電荷信号読出し 4ch化

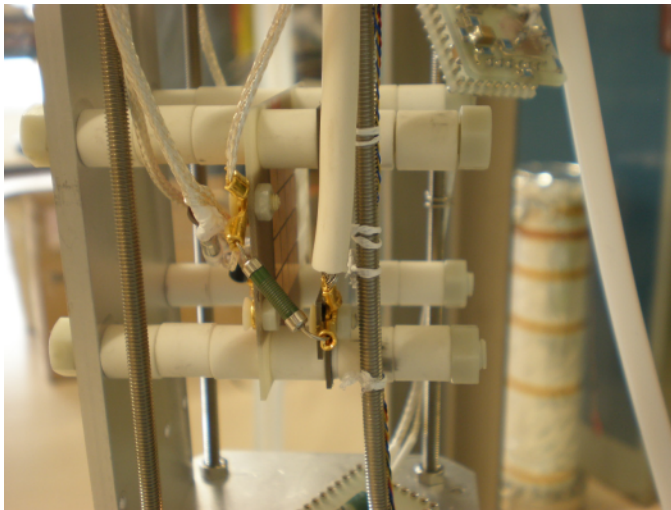
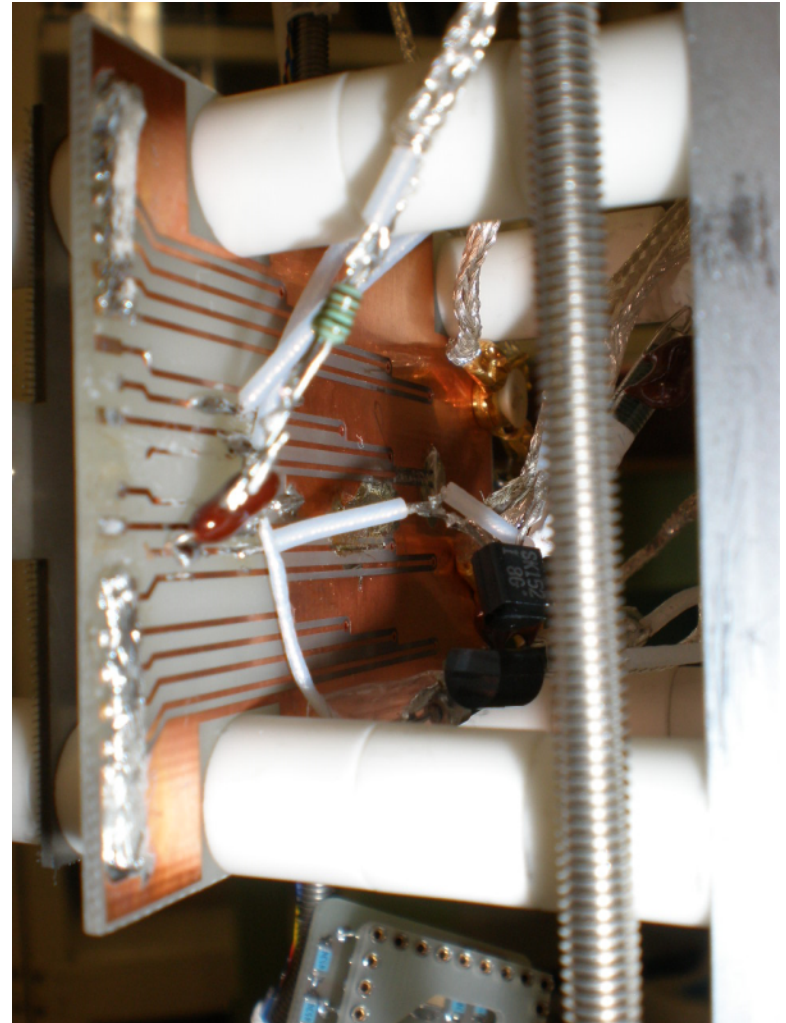
- 変更前
 - 中心のパッド4つを讀出し部分で接続
 - FET、R、Cは直付け

- 下側の2つのパッドをFET読み出し
- 上側の2つのパッドはケーブルでFeedthroughへ直結
- テストパルスは1chのみ (FTの制限)
 - グランドの取り方でピンを開けることはできる

チャンネルアサインメント

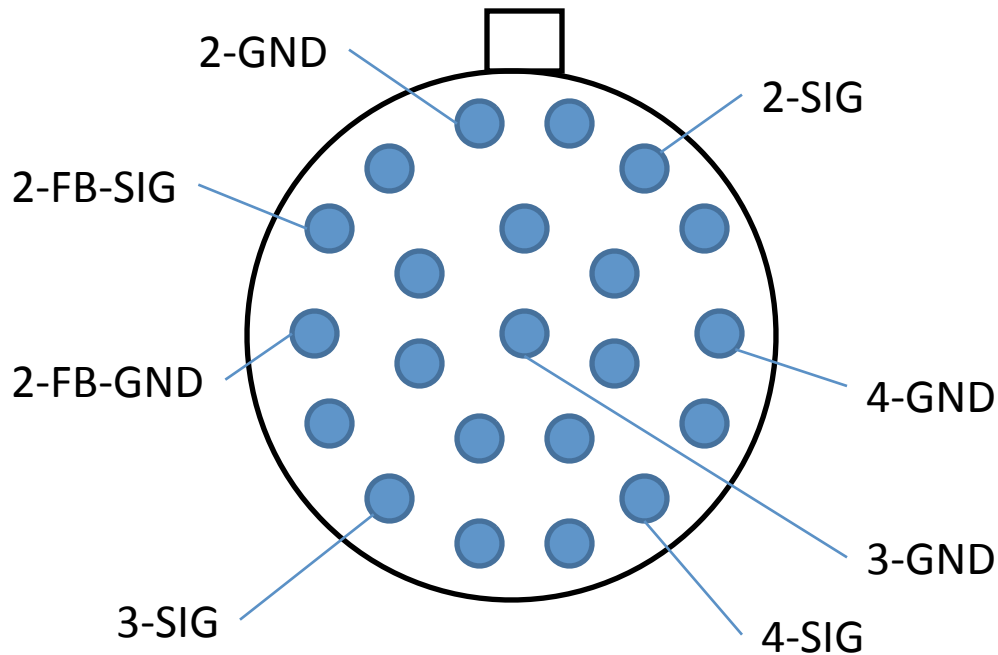
- 1 旧FETを使用
- 2 新規製作
- 3、4ケーブル
